Conseil économique et social

**Accord de 1958 – Examen de projets d'amendements
à des Règlements existants, proposés par le GRE**

Proposition de série 05 d'amendements au Règlement n° 10 (Compatibilité électromagnétique)

Communication du Groupe de travail de l'éclairage et de la signalisation lumineuse*

Figure 1

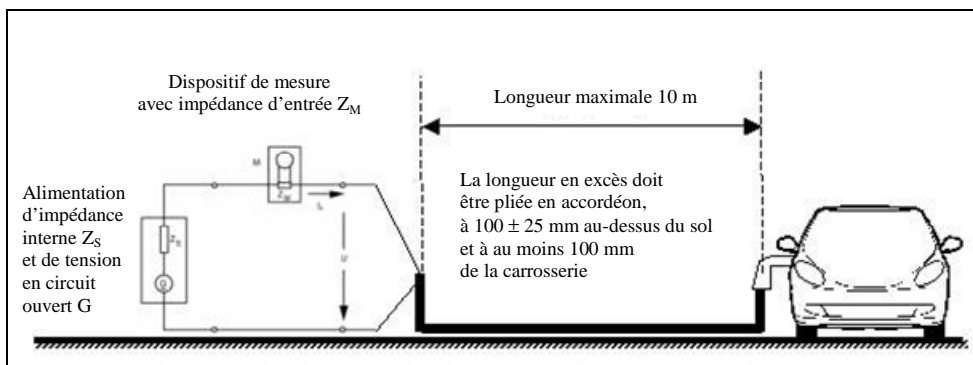
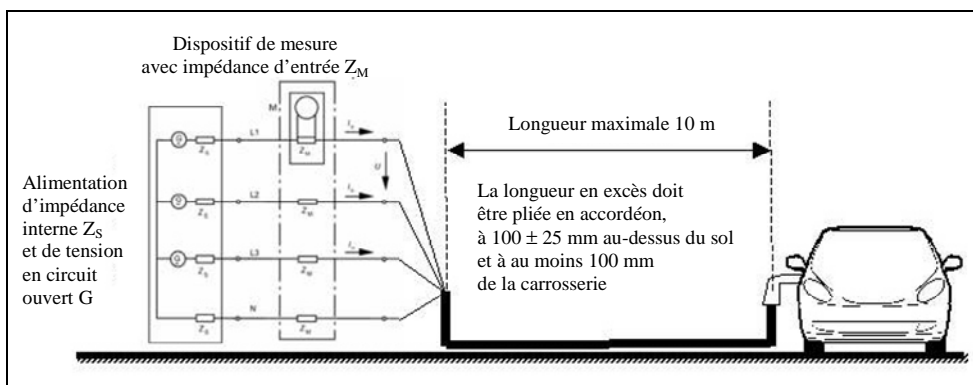
Annexe 11, appendice, modifier comme suit:

«Annexe 12 – Appendice

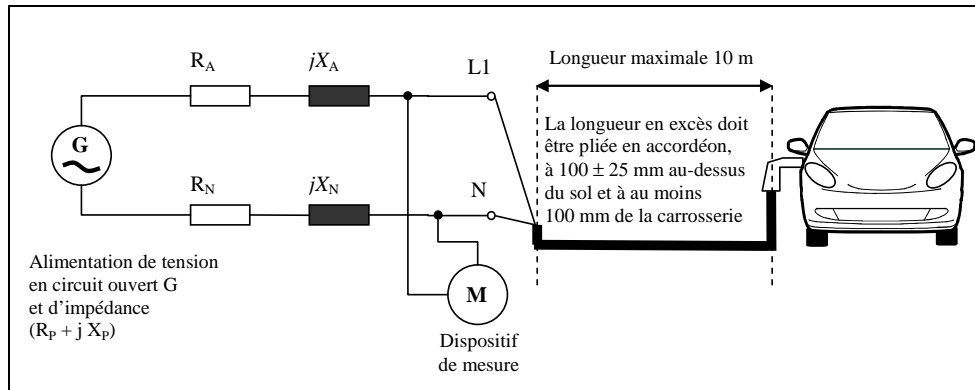
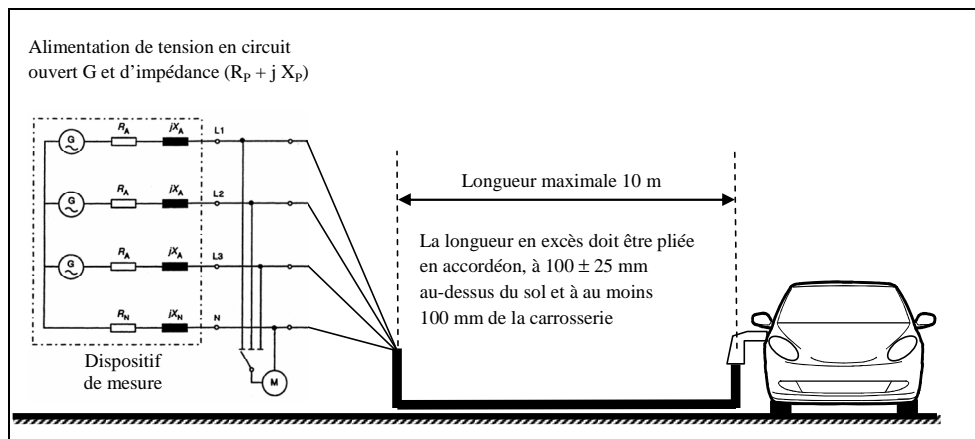
Annexe 12, appendice, modifier comme suit:

Figure 1
Véhicule en configuration “mode recharge du SRSEE sur le réseau électrique”

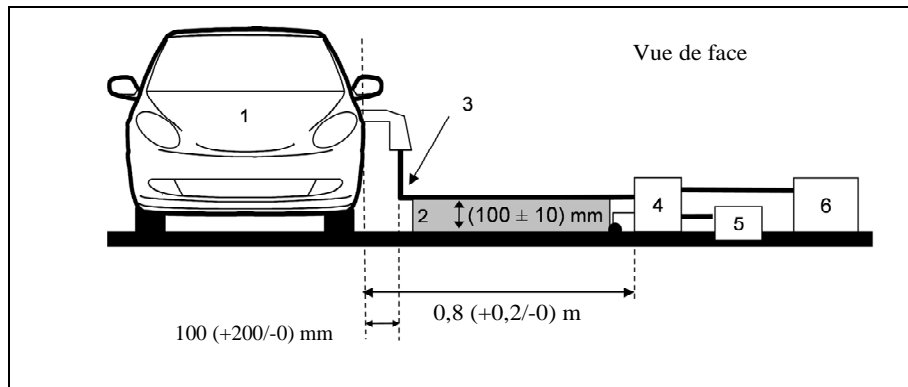
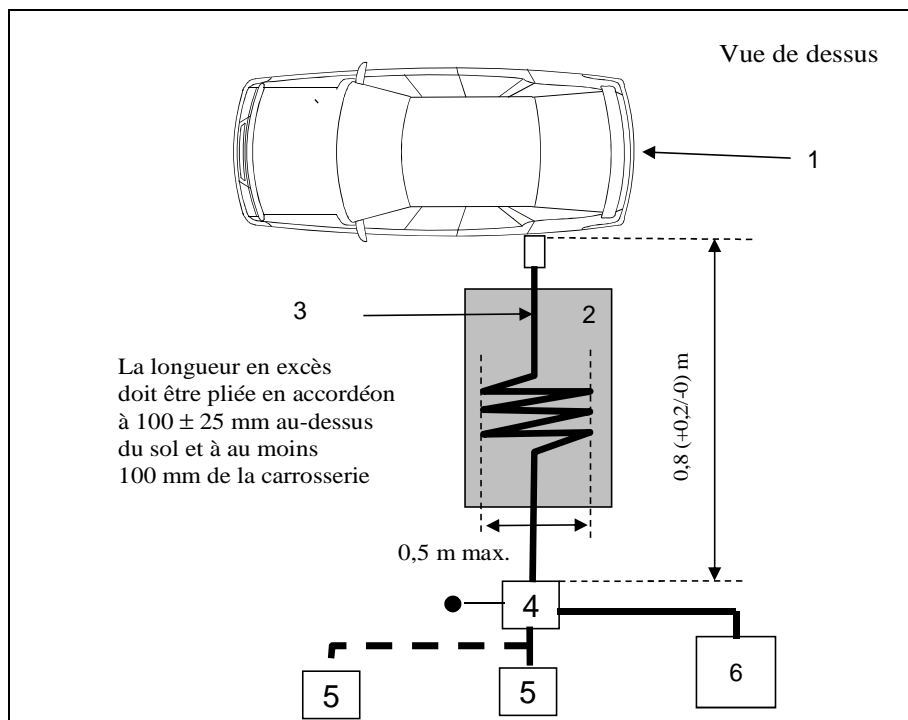
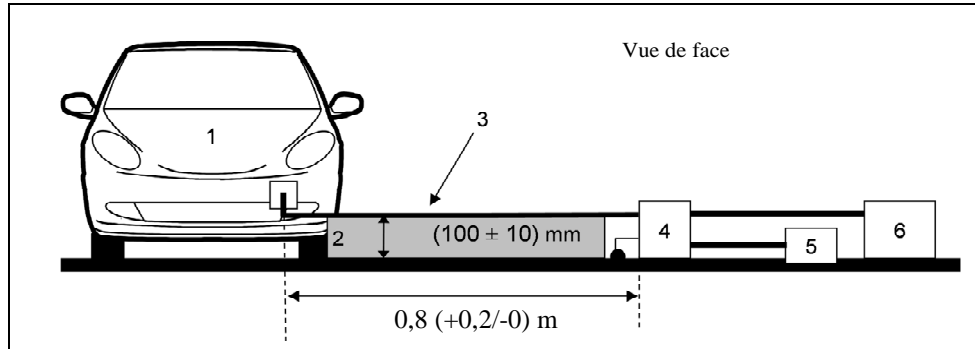
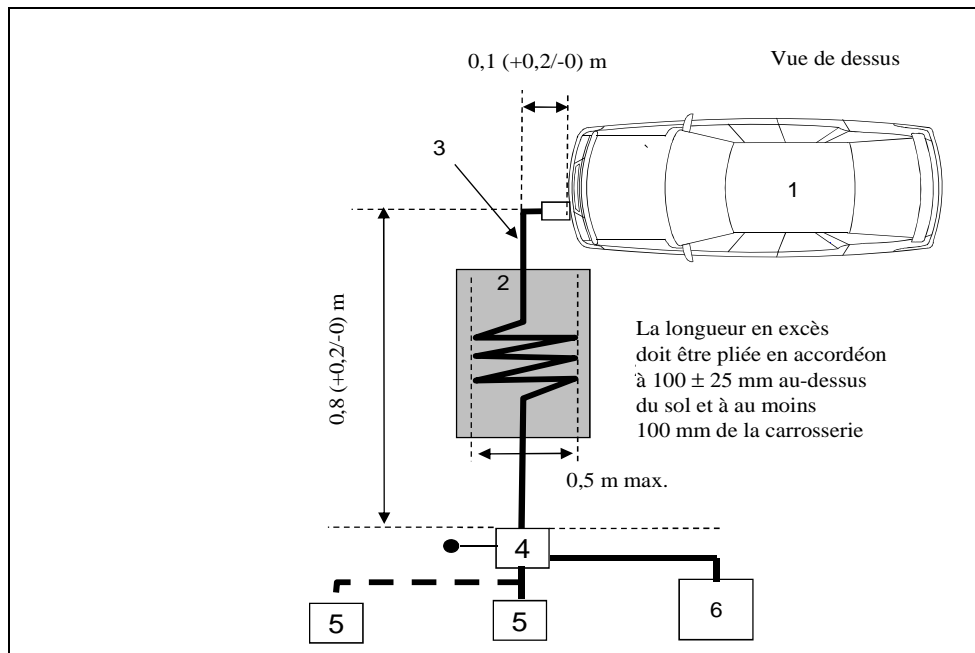
Annexe 13, appendice, modifier comme suit:

Figure 1

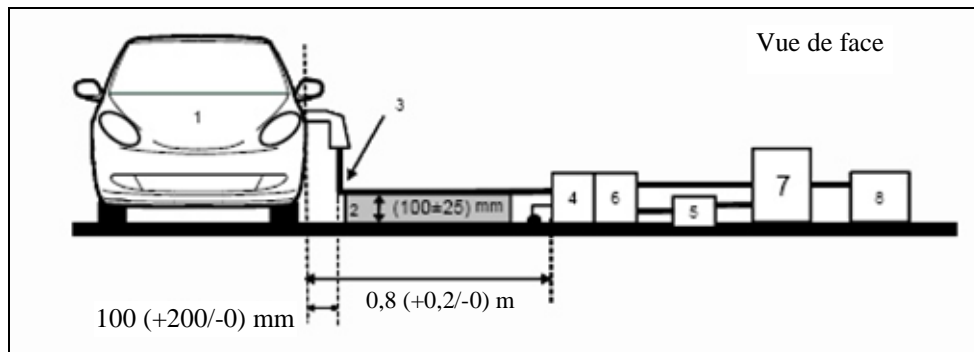
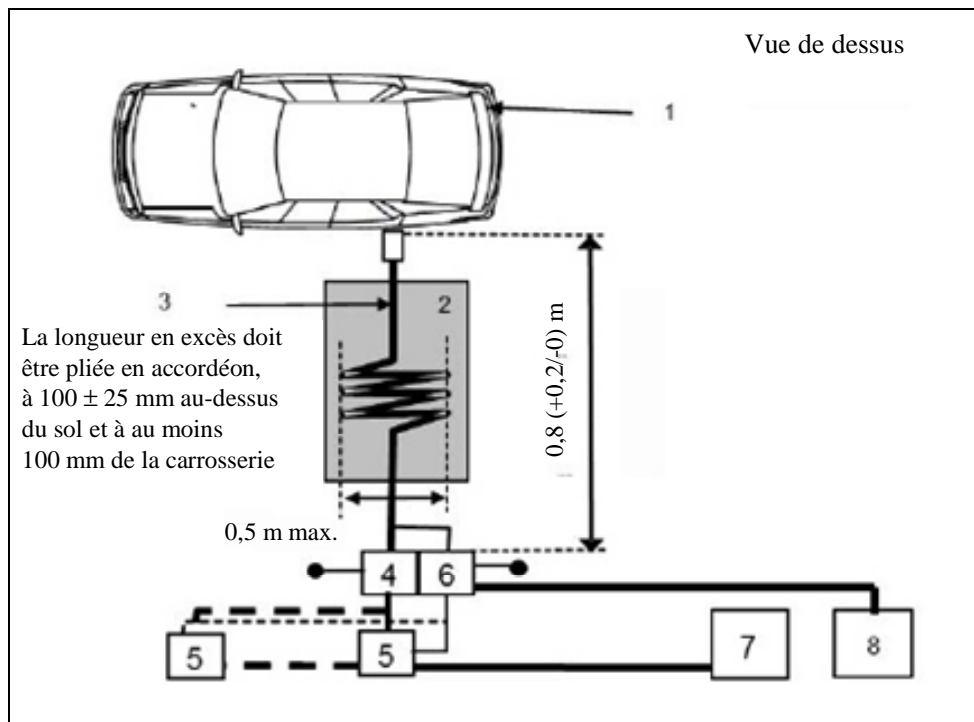
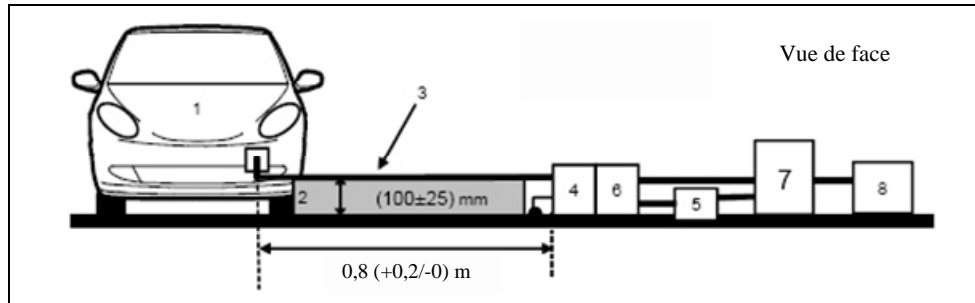
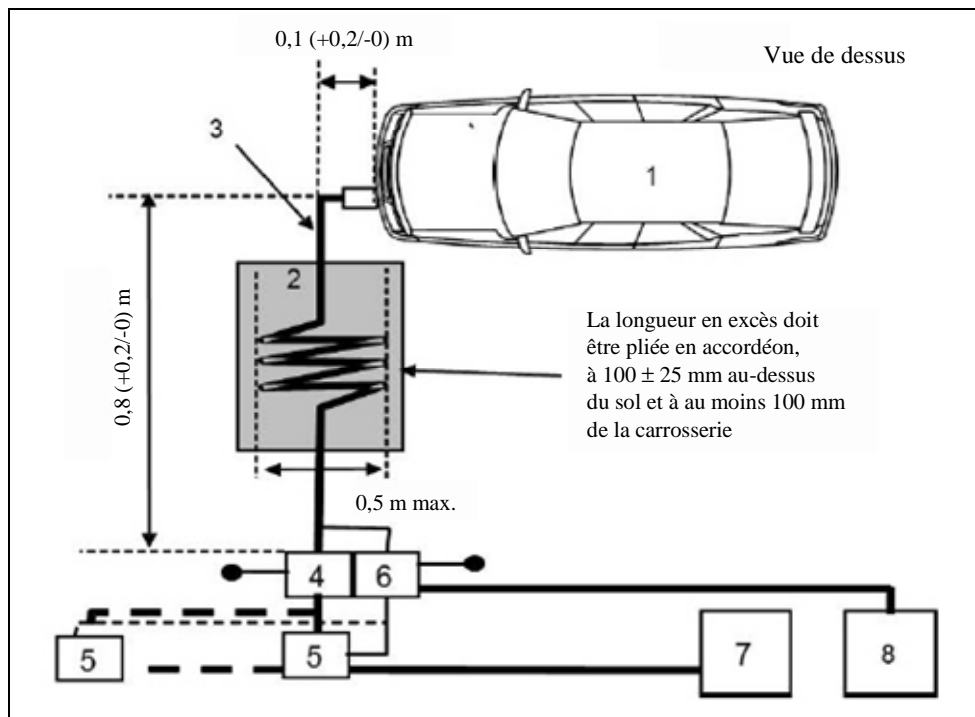
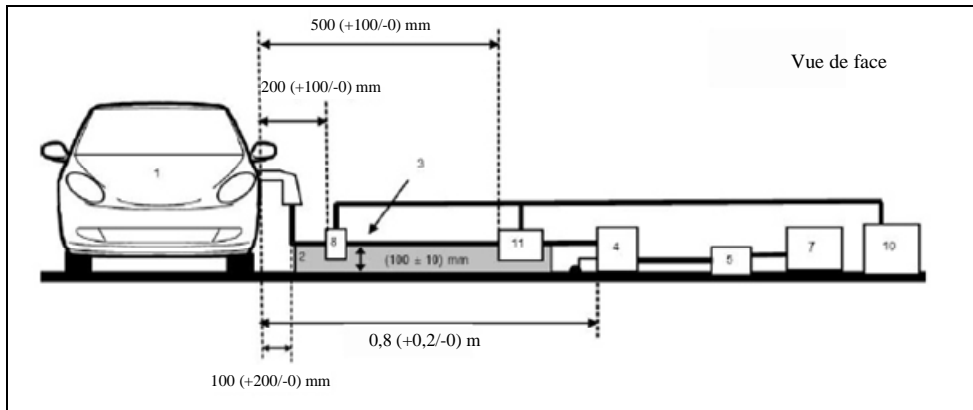
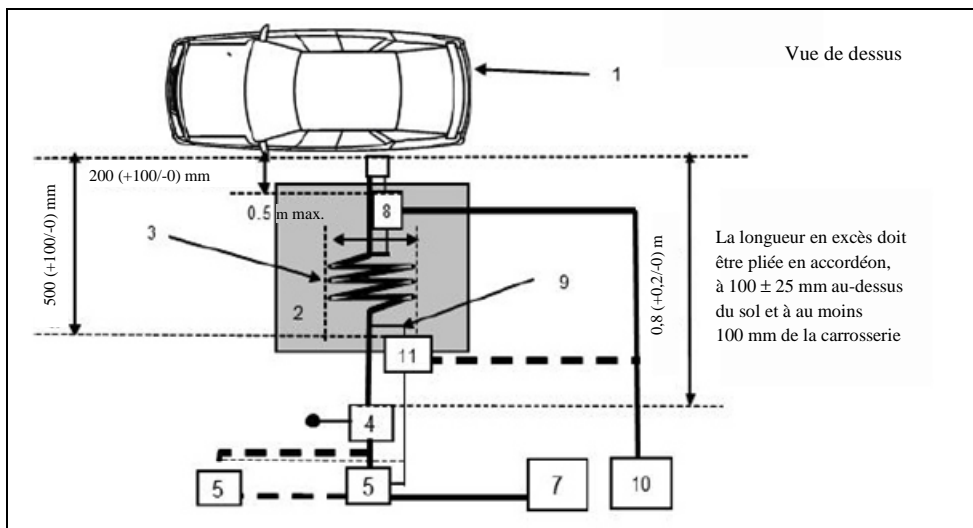
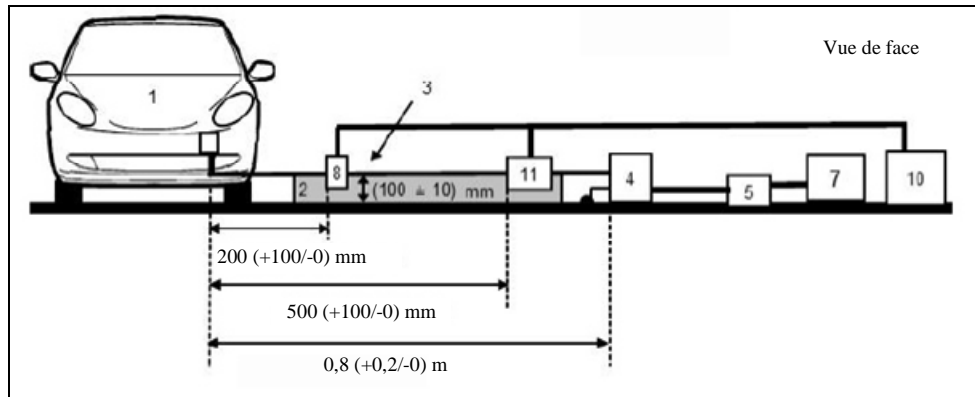
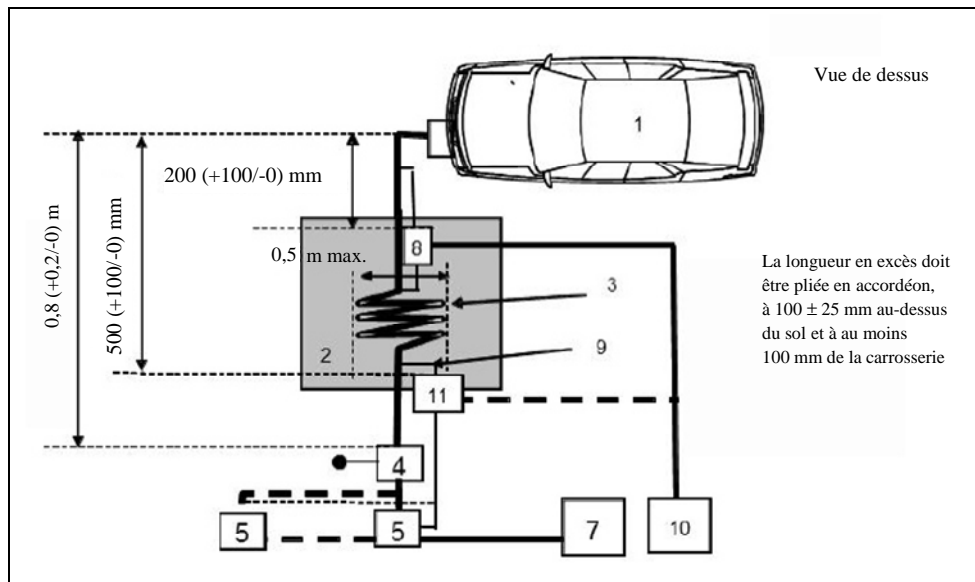
Annexe 14, appendice, modifier comme suit:

«Annexe 15 – Appendice

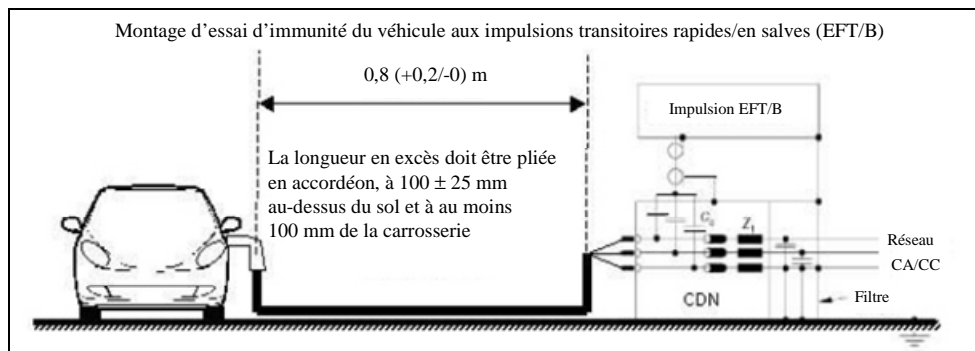
Annexe 15, appendice, modifier comme suit:

Figure 1

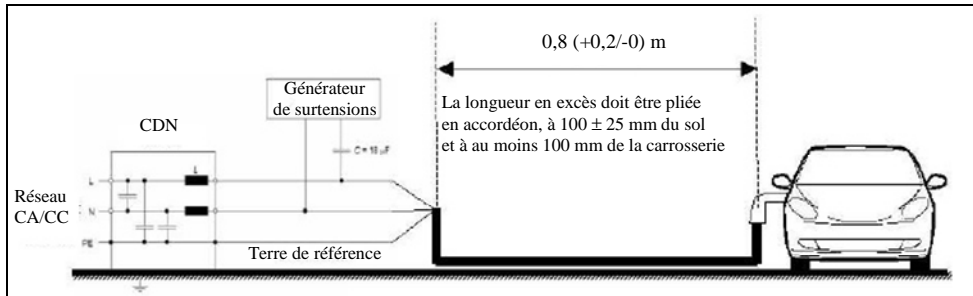
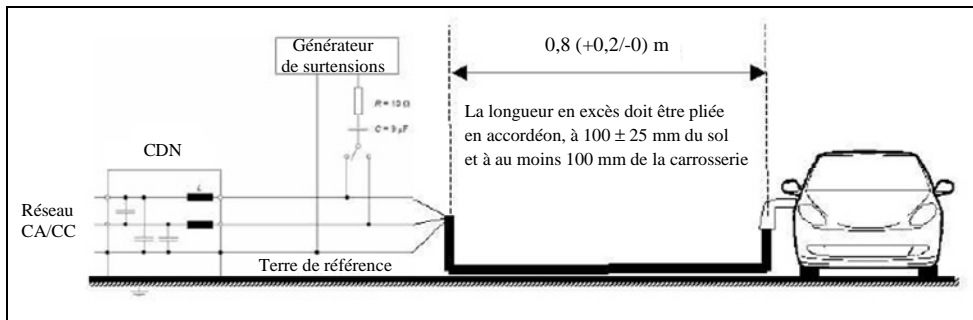
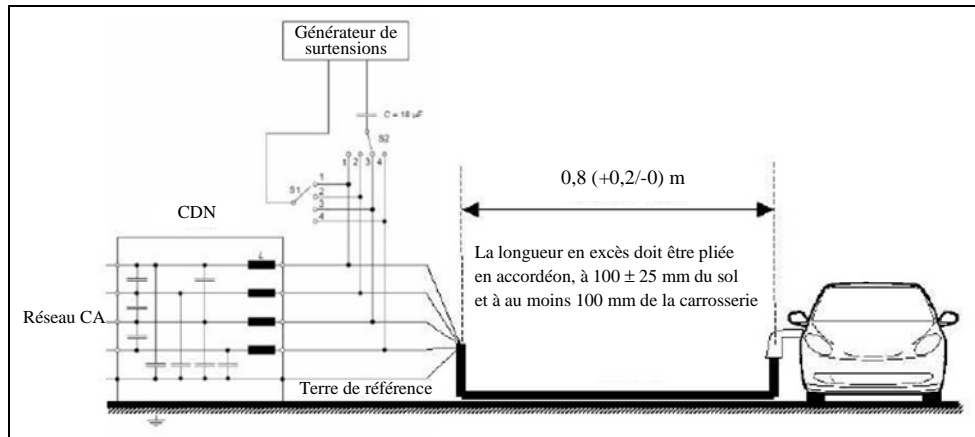
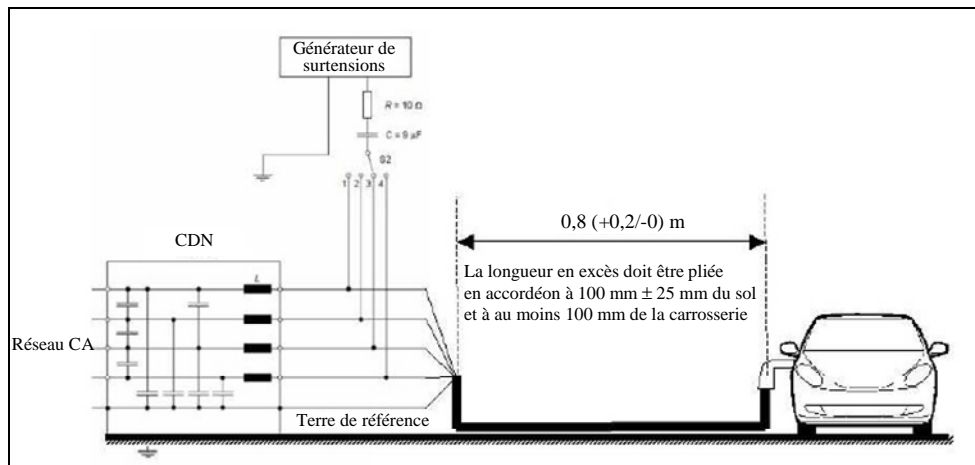
Annexe 16, appendice, modifier comme suit:
